ST 380 D

31A-3AAD678

E4-01236B

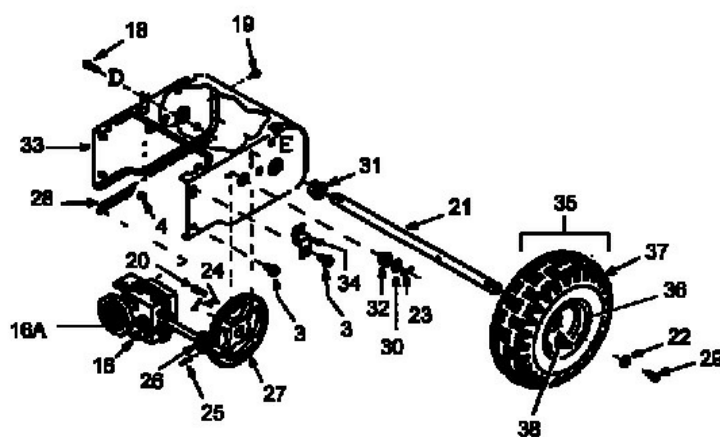
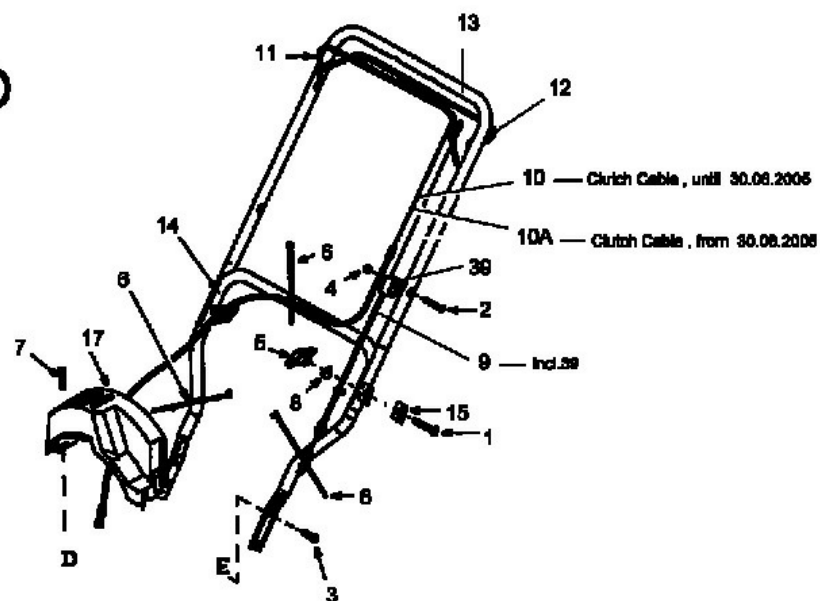
Getriebe 618-04008A (bis 30.06.2005)
Keilriemenscheibe mit Stift befestigt .
Schaltzug Ref 10

Transmission 618-04008A (until 30.06.2005)
Pulley fastening with Pin ,
Clutch Cable - Ref 10

Getriebe 618-04296 (ab 30.06.2006)
Keilriemenscheibe mit 6-Kt. Mutter befestigt .
Schaltzug Ref 10A

Transmission 618-04296 (from 30.06.2006)
Pulley fastening with Hex.Nut ,
Clutch Cable - Ref 10A
